「公共建築物行動不便者使用設施改善諮詢及審查小組會議」

111年度第三次委員會議紀錄

圖505.6

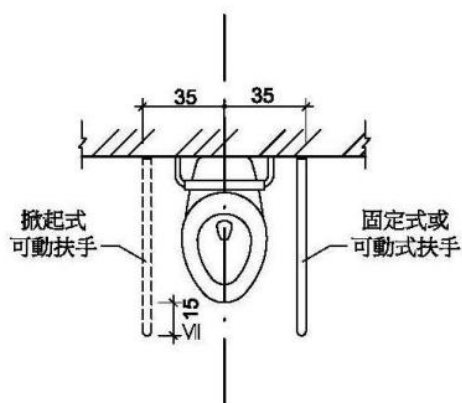
案由五：無障礙廁所兩側扶手可設置兩側都為可動式扶手，其中一側若為固定式扶手，是否型式必為固定式的L型扶手，可否設置其他類型的固定式扶手？

505.6 可動扶手：馬桶至少有一側為可固定之掀起式扶手。使用狀態時，扶手外緣與馬桶中心線之距離為35公分，且兩側扶手上緣與馬桶座墊距離為27公分，長度不得小於馬桶前端且突出部分不得大於15公分（如圖505.6）。

決議：既有建築物固定式扶手，可使用其他類型的固定式扶手，但仍應符合「建築物無障礙設施設計規範」規定之相關尺寸。
